「西部方面管理事務所管内下水管渠再構築工事(30-1)」

設計図書の一部に記載誤りがありました。下記正誤表をご確認ください。

正誤表

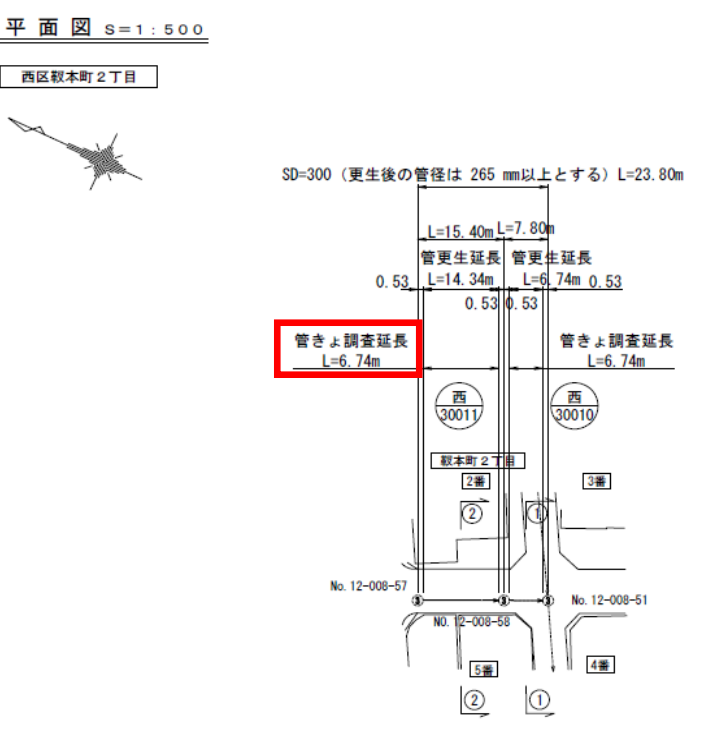
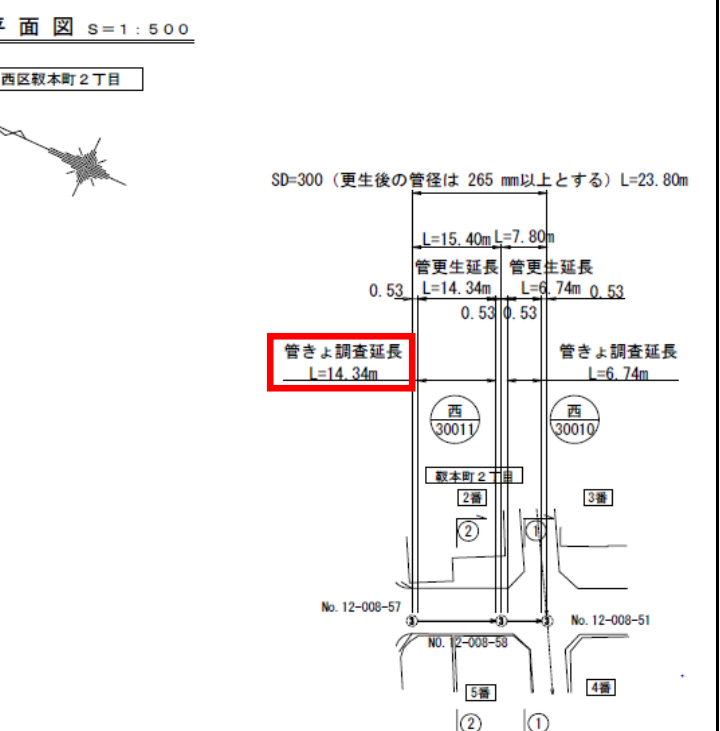
訂正箇所	誤	正
<p>図面番号 内 36/39 西第30011号線 管きよ調査延長</p>	<p>平面図 S=1:500 西区榎本町2丁目</p>  <p>SD=300 (更生後の管径は 265 mm以上とする) L=23.80m</p> <p>L=15.40m L=7.80m 管更生延長 管更生延長 L=14.34m L=6.74m 0.53 0.53 0.53</p> <p>管きよ調査延長 L=6.74m</p> <p>西 30011 西 30010 榎本町2丁目 2番 3番 No. 12-008-57 No. 12-008-51 No. 12-008-56 No. 12-008-58 5番 4番 2 1</p>	<p>平面図 S=1:500 西区榎本町2丁目</p>  <p>SD=300 (更生後の管径は 265 mm以上とする) L=23.80m</p> <p>L=15.40m L=7.80m 管更生延長 管更生延長 L=14.34m L=6.74m 0.53 0.53 0.53</p> <p>管きよ調査延長 L=14.34m</p> <p>西 30011 西 30010 榎本町2丁目 2番 3番 No. 12-008-57 No. 12-008-51 No. 12-008-58 No. 12-008-56 5番 4番 2 1</p>
